**SOLICITATION AMENDMENT  
MODIFICATION DE L'INVITATION**

<b>Title - Sujet</b> Resin Tanks	
<b>Solicitation No. - N° de l'invitation</b> F5243-170239/A	<b>Amendment No. - N° modif.</b> 001
<b>Client Reference No. - N° de référence du client</b> F5243-170239	<b>Date</b> 2017-12-07
<b>GETS Reference No. - N° de référence de SEAG</b> PW-\$STJ-005-4233	
<b>File No. - N° de dossier</b> STJ-7-40129 (005)	<b>CCC No./N° CCC - FMS No./N° VME</b>
<b>Solicitation Closes - L'invitation prend fin</b> <b>at - à 02:00 PM</b> <b>on - le 2018-01-09</b>	
<b>Time Zone</b> Fuseau horaire Atlantic Standard Time AST	
<b>F.O.B. - F.A.B.</b> <b>Plant-Usine:</b> <input type="checkbox"/> <b>Destination:</b> <input checked="" type="checkbox"/> <b>Other-Autre:</b> <input type="checkbox"/>	
<b>Address Enquiries to: - Adresser toutes questions à:</b> Lomax (STJ), Sandra	<b>Buyer Id - Id de l'acheteur</b> stj005
<b>Telephone No. - N° de téléphone</b> (506) 636-4362 ( )	<b>FAX No. - N° de FAX</b> (506) 636-4376

## **QUESTION ET RÉPONSES**

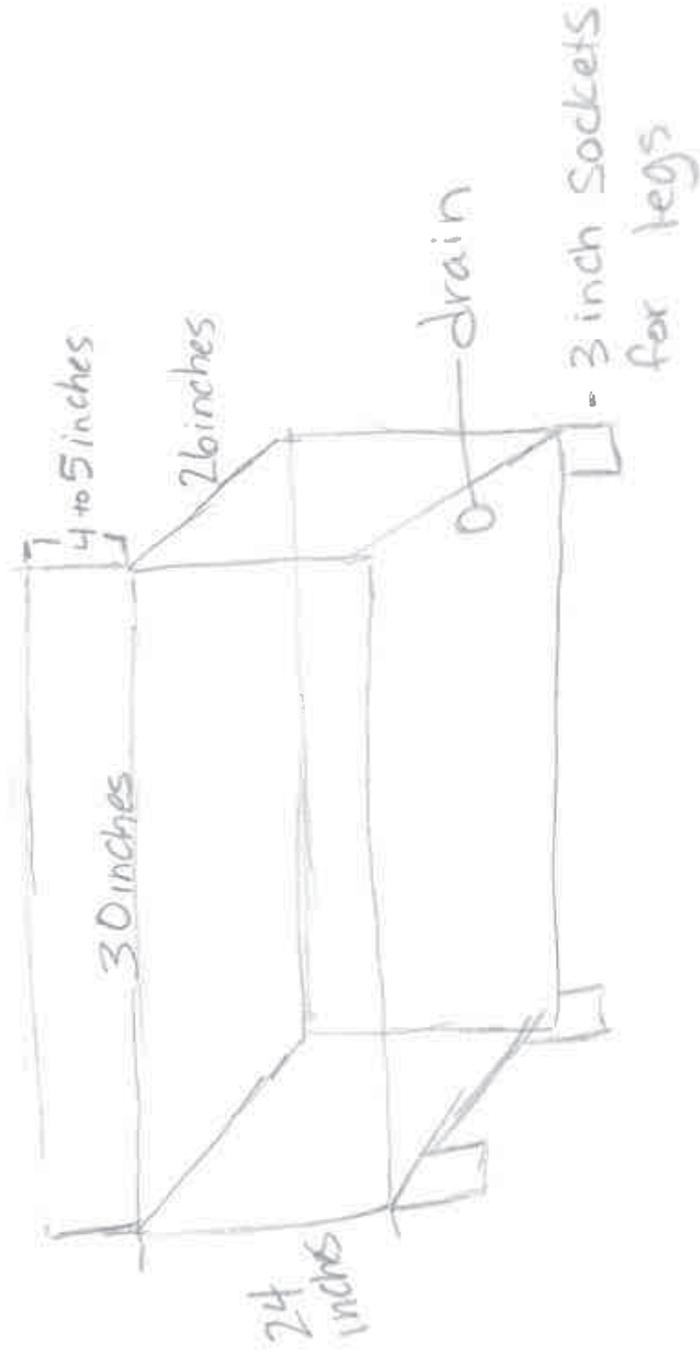
Q1. Au point 3 de l'annexe C, on indique que « Les réservoirs doivent avoir un revêtement intérieur et extérieur de type Gelcoat iso pour application marine et doivent être entièrement fabriqués en résine isophtalique afin d'être en mesure de résister à des températures constantes supérieures à 14°C. » La norme de 14 degrés semble être une faute de frappe et devrait être de 140 degrés (comme il est indiqué par ailleurs à la section 1.3 Objectifs du besoin de l'annexe A). Pouvez-vous préciser ou confirmer?

R1. L'indication de 14 °C est correcte.

L'intention est de faire en sorte que la résine maintienne la température du réservoir à un niveau constant supérieur à cette température sans dégradation de la résine. La plupart des résines marines ne sont pas tenues à la norme de >14 °C (l'eau salée est habituellement plus froide). Cependant, les recherches sur le changement climatique conduites dans ces réservoirs peuvent être menées à des températures plus élevées que la normale et sont extrêmement sensibles à des variations de température même minimales, de sorte qu'il est très important d'utiliser une résine isophtalique. Nous disposons déjà de réservoirs fabriqués avec cette résine et ce sont les seuls qui ont démontré offrir les propriétés de température constante dont nous avons besoin.

Not to Scale

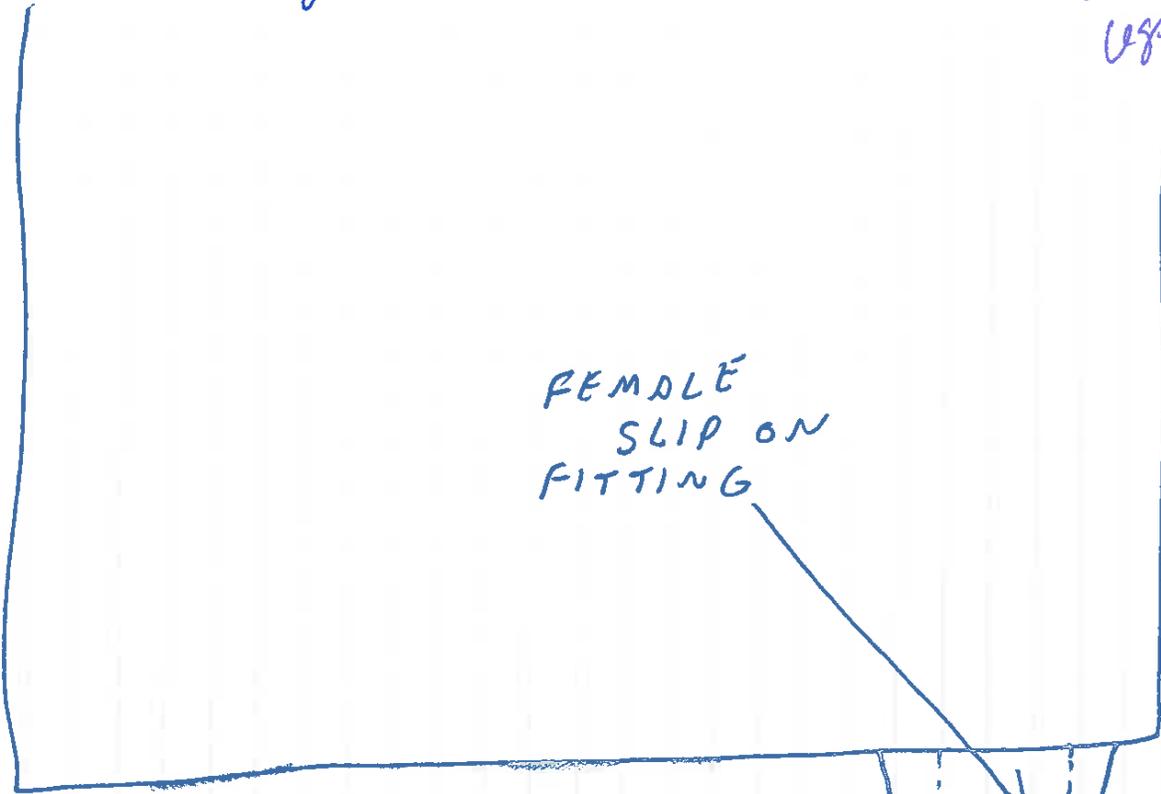
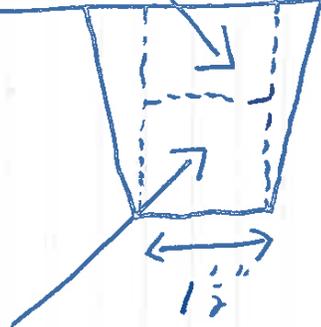
Q1. Existe-t-il des photos ou des dessins des réservoirs existants que nous pourrions voir comme référence? Y a-t-il sur l'île de Vancouver une éclosérie où de tels réservoirs sont utilisés?

(40" to top  
of tank)  
Ask for PVC  
legs included?

★ FITTING MUST NOT  
STICK UP INTO TANK

★ SAME FOR 2" DRAINS  
ON LOBSTER TANKS

R1. Il s'agit d'un nouvel espace et il n'existe pas de réservoirs existants auxquels se rattacher. Je ne saurais vous dire si de tels réservoirs existent sur l'île de Vancouver. Nous avons, dans un autre secteur de notre laboratoire humide, des réservoirs fabriqués de cette même résine, et c'est pourquoi nous savons qu'il s'agit de la résine dont nous avons besoin pour résister aux conditions du laboratoire. Vous trouverez ci-joint une photo et un dessin d'un réservoir existant
